## LuK Service Info

# Part Nr. 223 0024 10 – 230/230mm TGU6

TB1016

Info: New design / Neues Design / Nouvelle conception / Nuevo diseño / Nuovo disegno / Nuovo segno

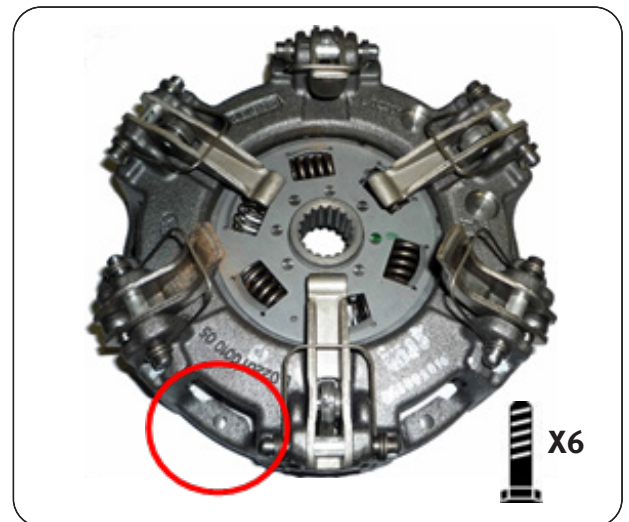
This new design utilises the latest clutch technology, using a vented housing for improved cooling and heat dispersal. Fully interchangeable with existing clutches with no modifications required to vehicle or flywheel. A new fixation bolt set 411 0033 11 6 x M8 x 1,25 x 45mm + Conical washer is supplied with new designs to accommodate the lower housing.

623 0991 09 = 223 0024 10 + 323 0307 10
